À Sra Secretária Executiva do COMDEPHAAPASA

Assunto: Parecer Técnico referente ao pedido de:

“(...)autorização do COMDEPHAAPASA, para a execução do projeto de intervenção e revitalização da antiga residência de Paulina Isabel de Queirós (...) (fls. 20)

Janelas dos WC´sDep. do Pav. Térreo - Registros fotográficos em 04.07.2022

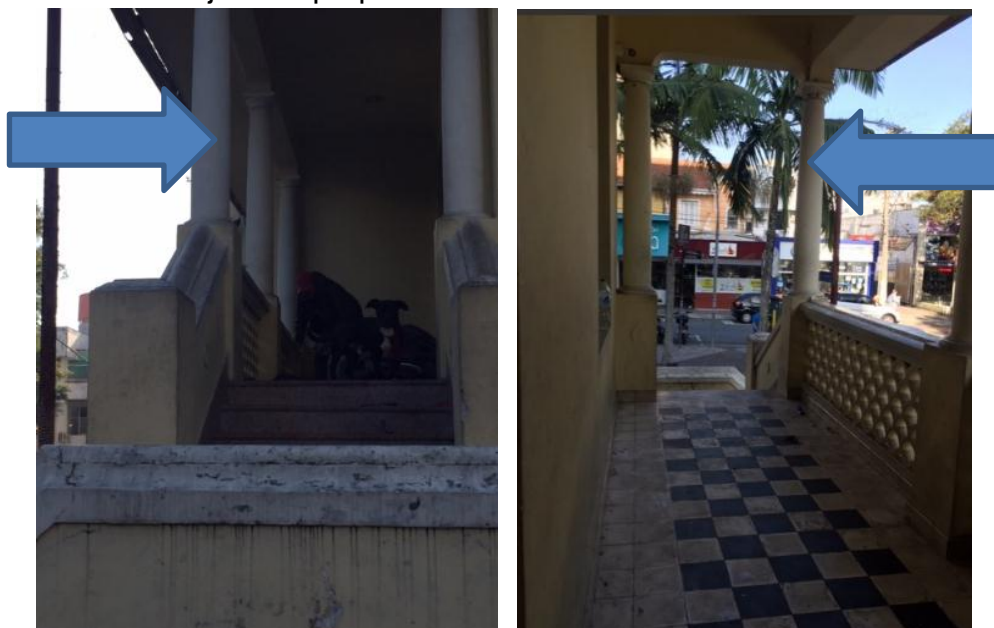
- a) Propõe instalação de grades nas janelas do Pavimento Térreo. Proposta já aprovada pelo Conselho (fls. 26). Complementa a informação em fls. 36 informando “já houve invasão a edificação por este local”. Apresentou projeto da proposta em fls. 37. Registros fotográficos em 04.07.2022. PARECER TÉCNICO: tal proposta foi aprovada pelo COMDEPHAAPASA na reunião de 08.12.2020, portanto não há óbice a esse pedido.
